Sag: Klosterplads og Frederiksgade

NOTAT 003

TRAFIK OG PARKERING KLOSTERPLADS

Tegn. tekst: **Alternativ A**

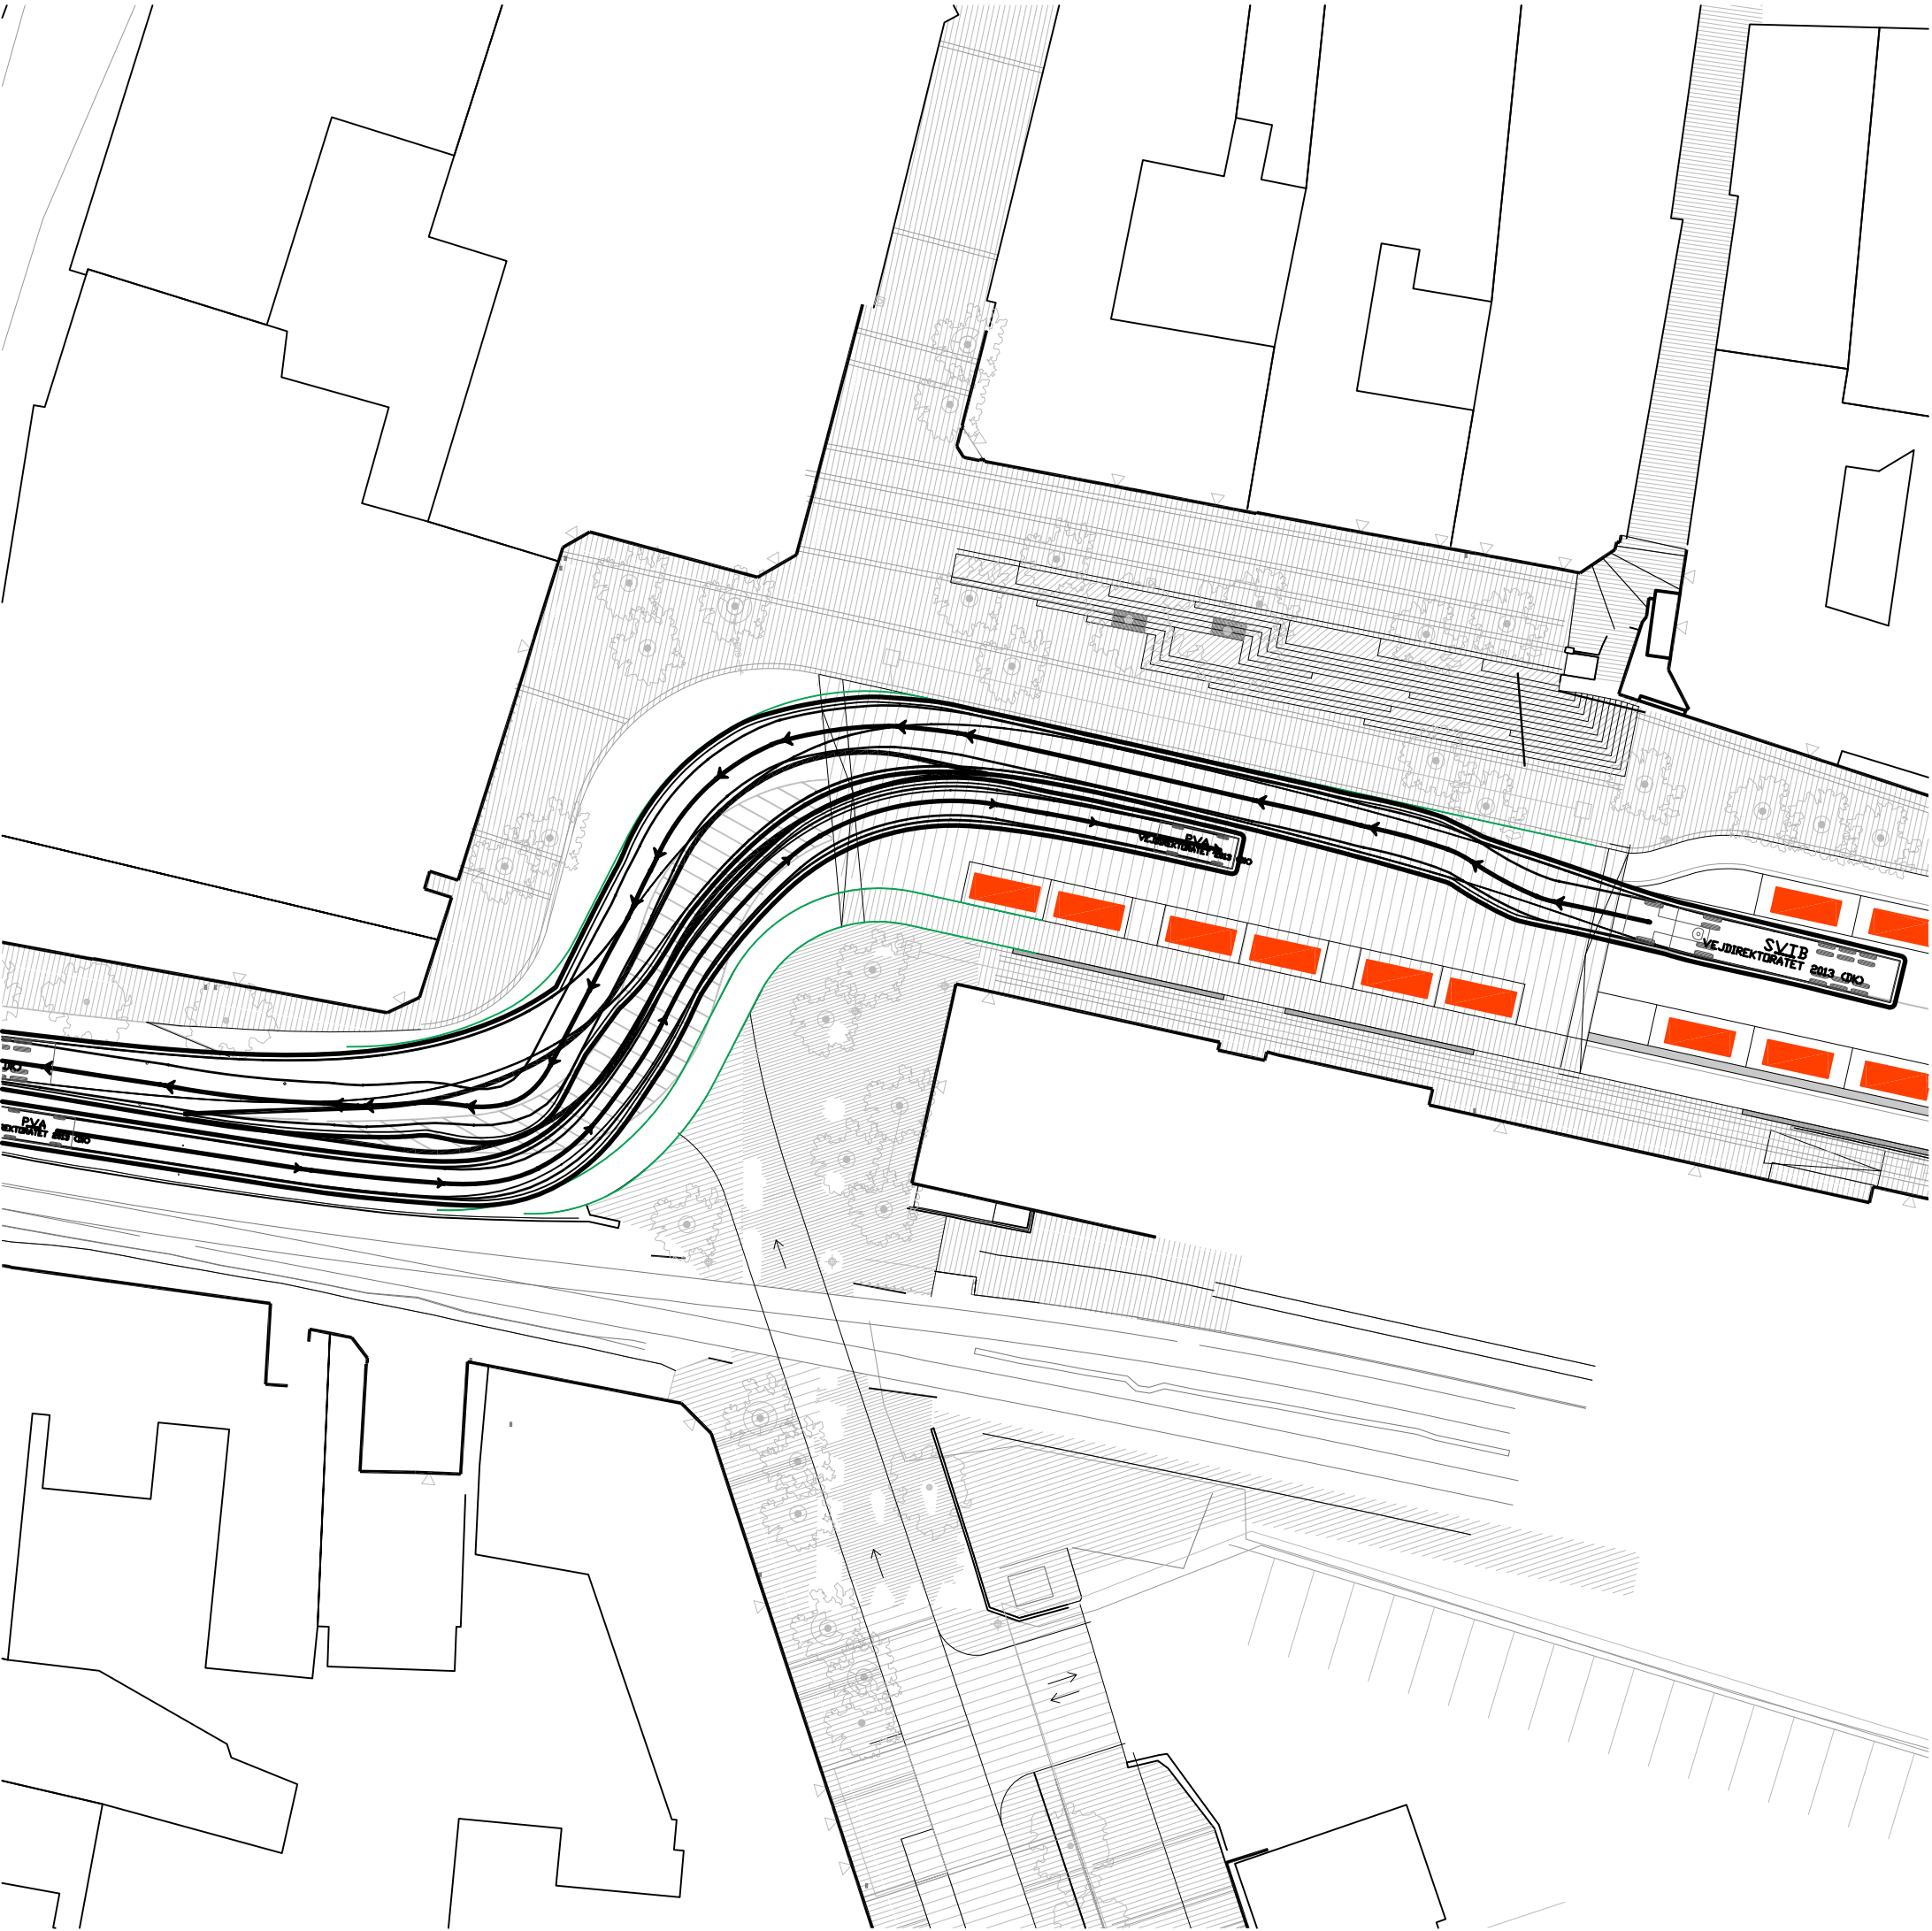
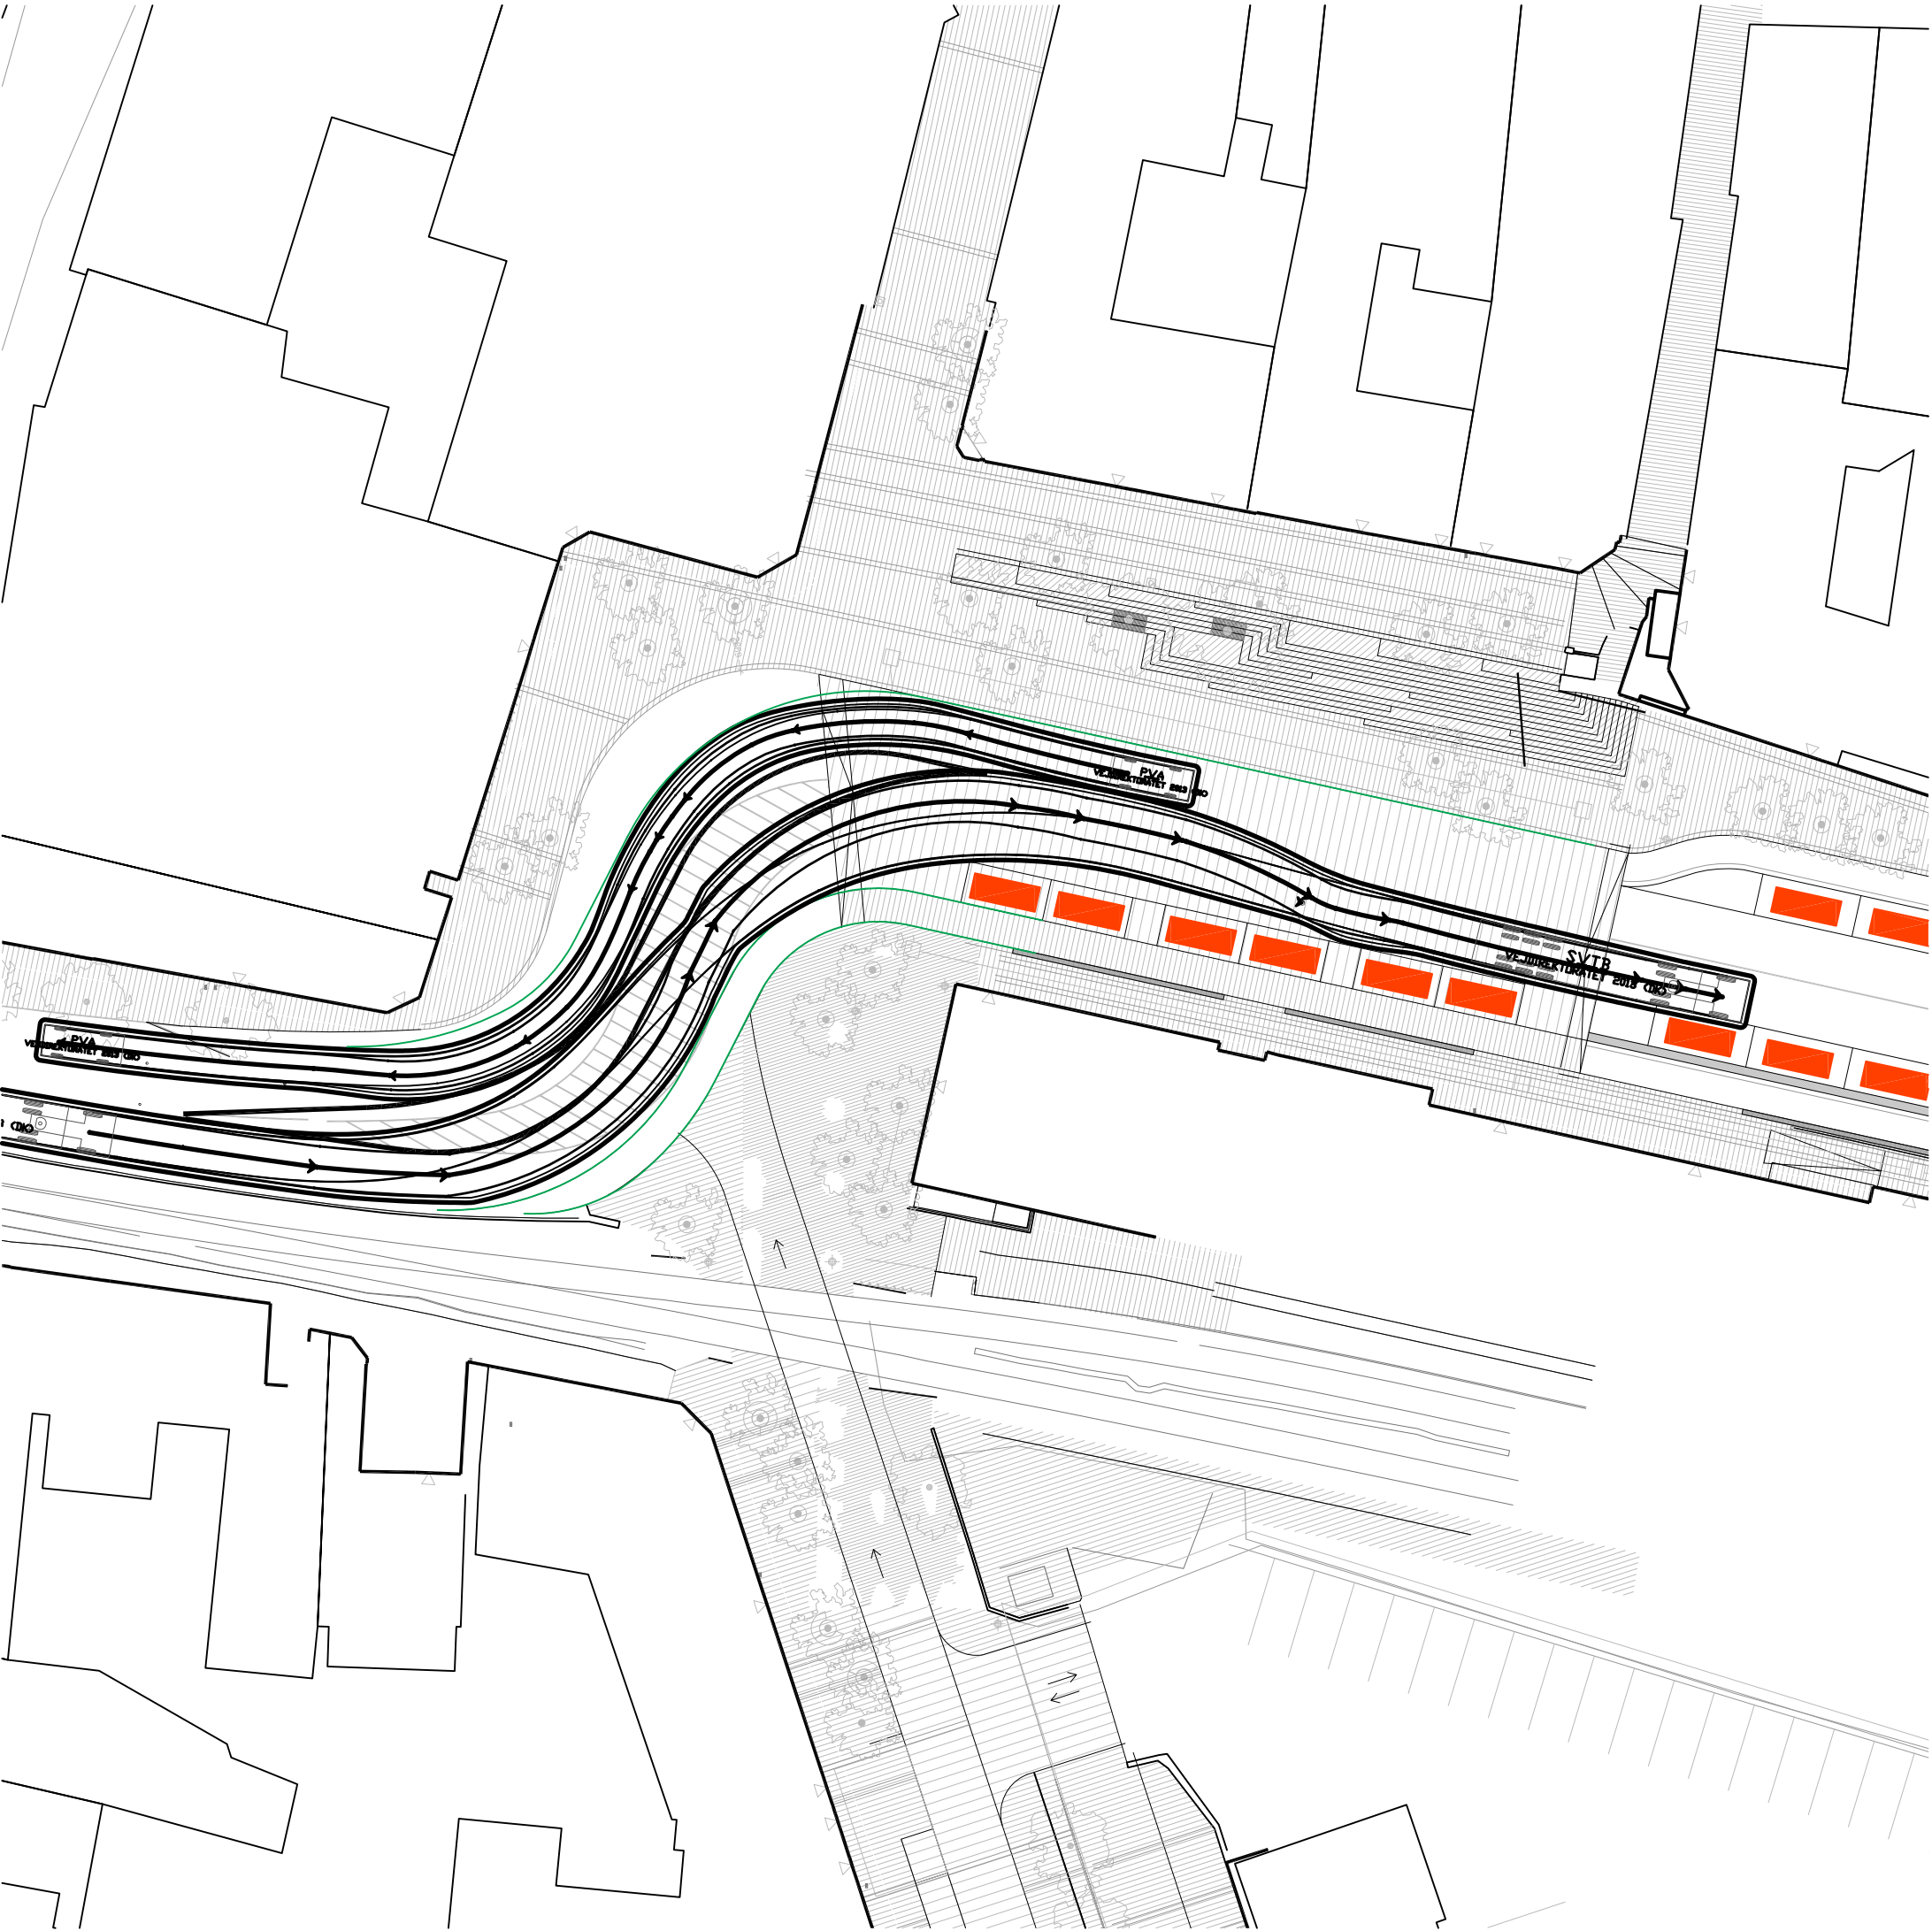
Ændringer ift. dispositionsforslag:

- Cykelsti i vestlig side af vejen udgår (en fjernelse af cykelstien i vejens østlige side vil ikke frigive ekstra areal).
- Fodgængerfelter udgår

Antallet af parkeringspladser (alternativt afsætningspladser/taxaholdepladser) i vejens østlige side kan øges fra 7 til 10.

- Man går på kompromis med cyklisternes tryghed og sikkerhed til fordel for parkeringspladser. Vi kan **ikke** anbefale at fjerne cykelstien i den vestlige side af vejen
- Man fjerner de to fodgængerfelter på den hævede flade. Fodgængerfelterne skal styre hvor fodgængerne krydser vejen. Det flow man i fremtiden vil få på tværs af vejen, vil helt naturligt ligge hvor de to fodgængerfelter er tegnet, hvilket berettiger deres eksistens. Hvis der ikke etableres fodgængerfelter vil vejen i praksis være umulig at krydse, hvis man er blind eller

svagtseende og svær at krydse for f.eks. børn, da man i så fald skal vige for den kørende trafik. Dette mener vi ikke er foreneligt med et projekt der skal binde byen sammen, ligesom det strider imod vejreglernes anbefalinger. Vi kan derfor **ikke** anbefale denne løsning.
